モニタリングステーション及びポストの更新について

1. 設備の概要と変更内容

図2 システム概略図

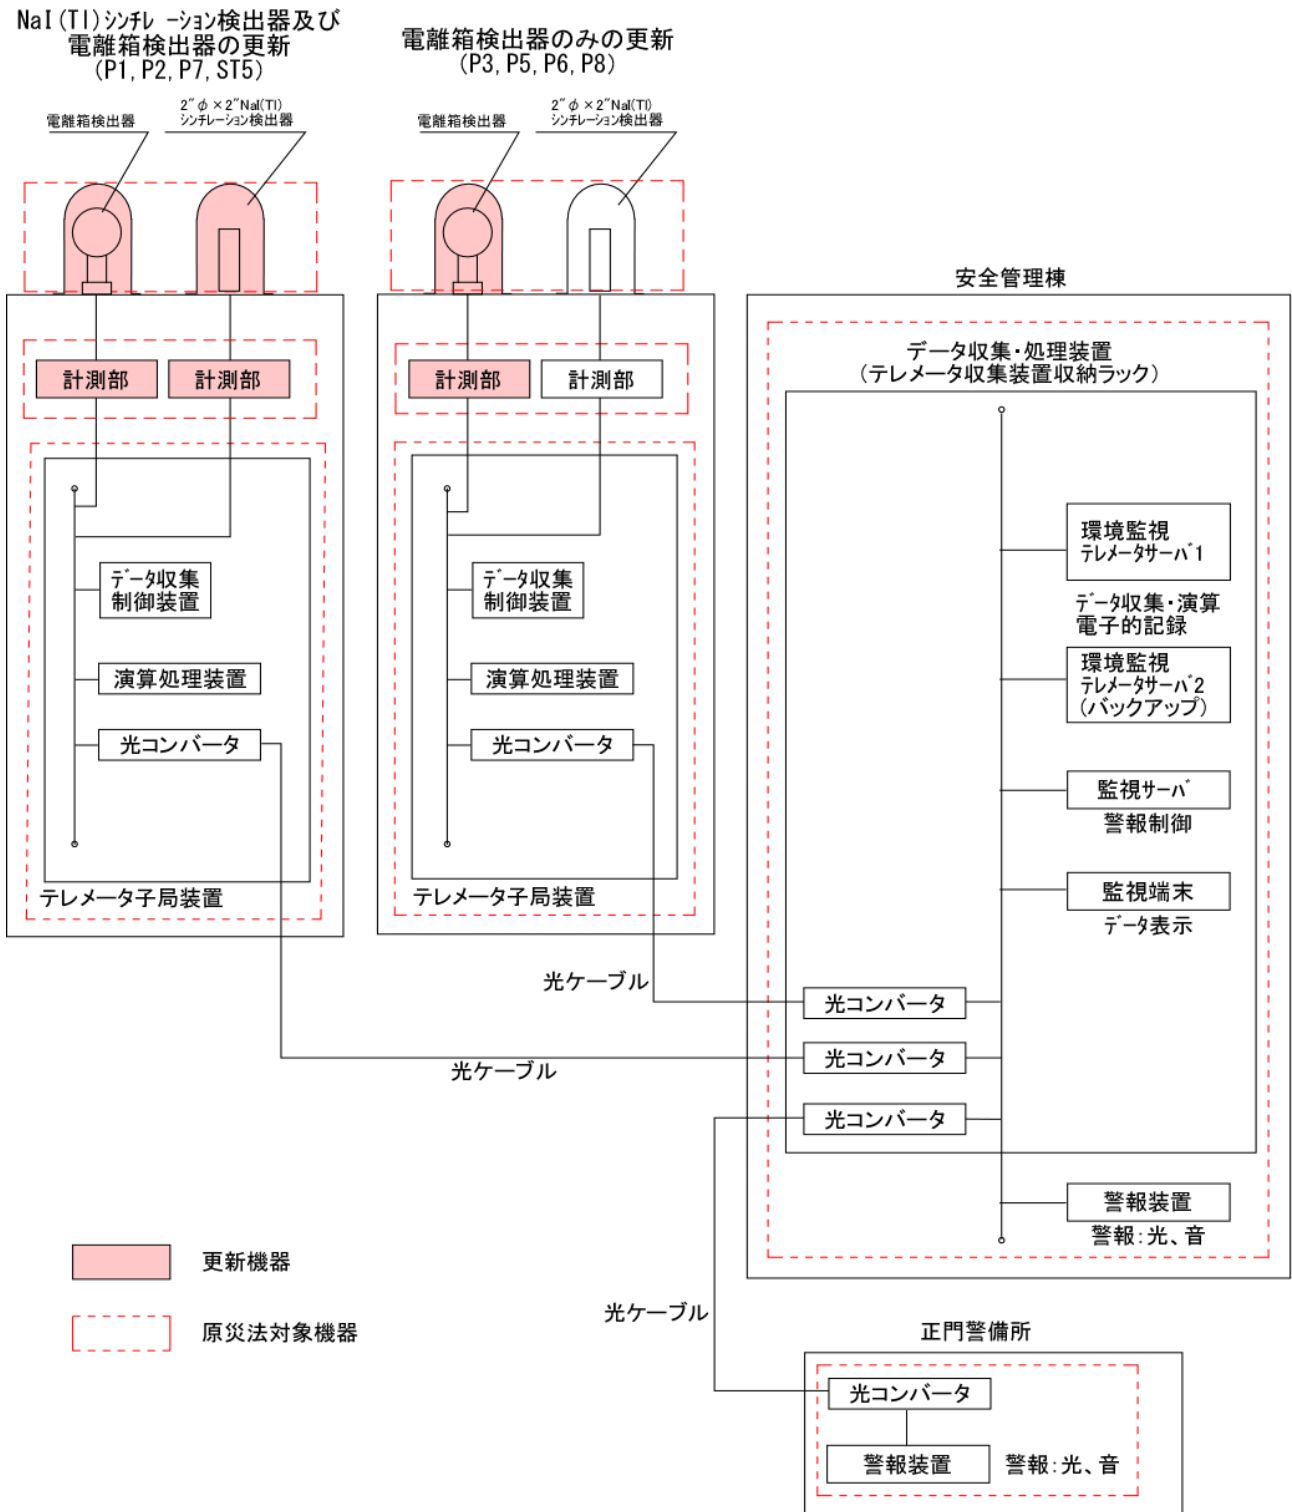
核サ研におけるモニタリングステーション・ポストの設置場所及びシステム概略図をそれぞれ図 1 及び図 2 に示す。モニタリングステーション・ポスト（P1, P2, P3, P5, P6, P7, P8, ST5）のうち 8 局全てにおける電離箱検出器、及びうち 4 局（P1, P2, P7, ST5）について NaI(Tl)シンチレーション検出器、及び測定ユニットを更新する。
